**Autorité environnementale**

**Avis délibéré de l’Autorité environnementale  
sur le démantèlement des installations  
nucléaires de base (INB) n° 33 et 38 situées à La  
Hague (50)  
(deuxième avis)**

**n°Ae : 2020-13**

Avis délibéré n° 2020-13 adopté lors de la séance du 6 mai 2020

Figure 1 : Déconstruction du bâtiment MAPu (Source : dossier)

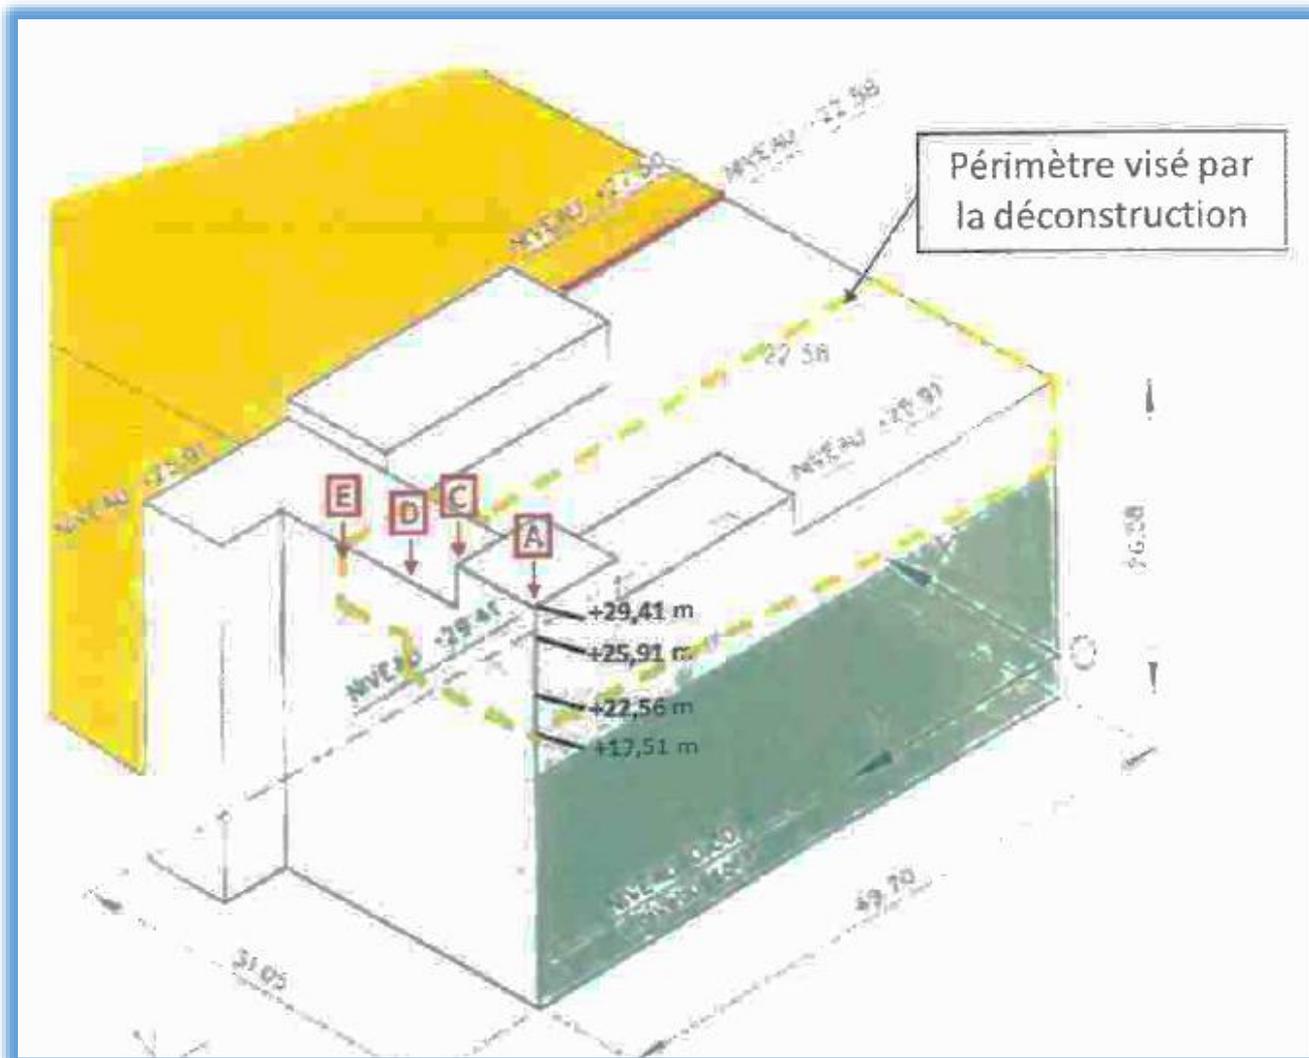
Cette déconstruction est motivée par la protection du bâtiment BST1 voisin, faisant partie de l'INB n° 117, compte tenu des effets potentiels d'un séisme sur le bâtiment MAPu (Cf. figure 2 ci-dessous). La ventilation du bâtiment BST1 pourrait en particulier être endommagée par la chute d'éléments de façade de ce bâtiment, selon une information communiquée aux rapporteurs. Des premières études avaient conclu à l'absence d'interférence entre le bâtiment MAPu et le bâtiment BST1 pour de tels événements. L'Institut de radioprotection et de sûreté nucléaire (IRSN) n'a cependant pas validé les hypothèses ayant conduit à cette conclusion<sup>5</sup>. La déconstruction des étages supérieurs de l'atelier MAPu a dès lors été décidée.

***L'Ae recommande de justifier le calendrier retenu pour la déconstruction des étages supérieurs du bâtiment MAPu et de préciser les moyens de protection prévus dans l'attente de la déconstruction partielle pour éviter une interaction entre les éléments de façade du bâtiment MAPu et le bâtiment BST1.***

Figure 2 : Plan des installations montrant la position respective des bâtiments MAPu et BST1 (colorié en rose)  
(Source : rapporteurs à partir d'un plan du dossier)

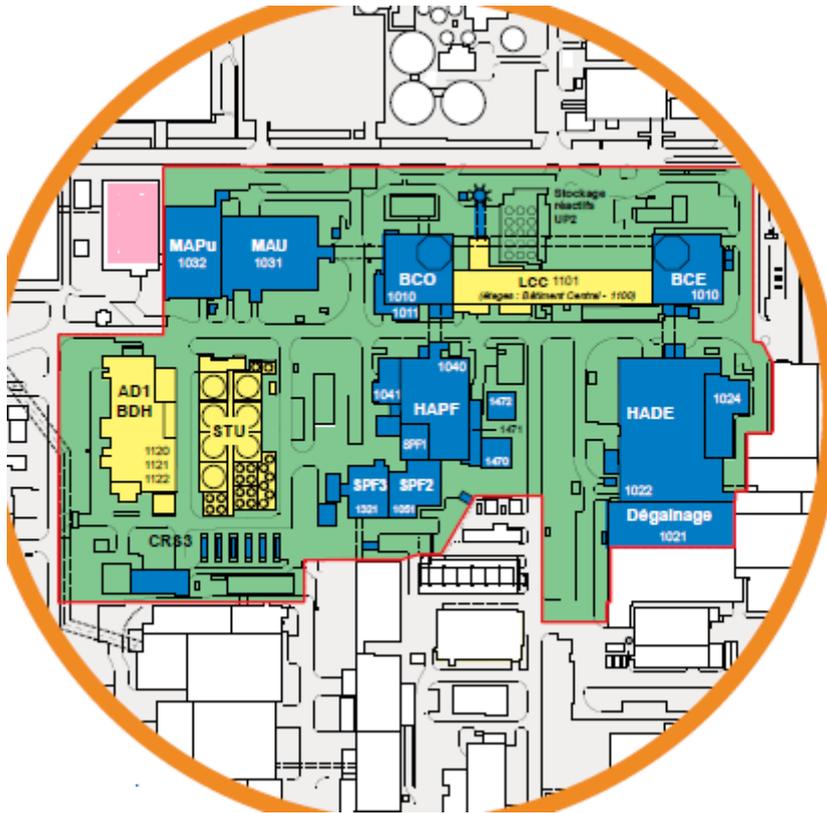
La date maximale pour la suppression des interactions entre les bâtiments MAPu et BST1 est fixée par décret<sup>9</sup> au 31 décembre 2022. Orano Cycle demande à ce que cette date puisse être reportée à décembre 2028. Orano Cycle justifie cette demande de report par la nécessité de démanteler préalablement les équipements présents et d'assainir les locaux. L'IRSN prône de terminer les travaux avant les échéances demandées par Orano Cycle et note qu'Orano Cycle s'était engagé sous trois ans à protéger le bâtiment BST1 contre les dommages créés par les panneaux de façade du bâtiment MAPu.

Les rapporteurs ont été informés qu'Orano Cycle avait décidé, dans le cadre des autorisations relatives à l'INB n° 117, de renforcer l'accrochage des panneaux de façade du bâtiment MAPu et de mettre en place une structure de type échafaudage entre le bâtiment MAPu et le bâtiment BST1 pour amortir le choc lié à la chute éventuelle d'un élément de façade du bâtiment MAPu. Cette solution provisoire limitera les effets potentiels d'un séisme dans l'attente de la déconstruction des étages supérieurs du bâtiment MAPu.
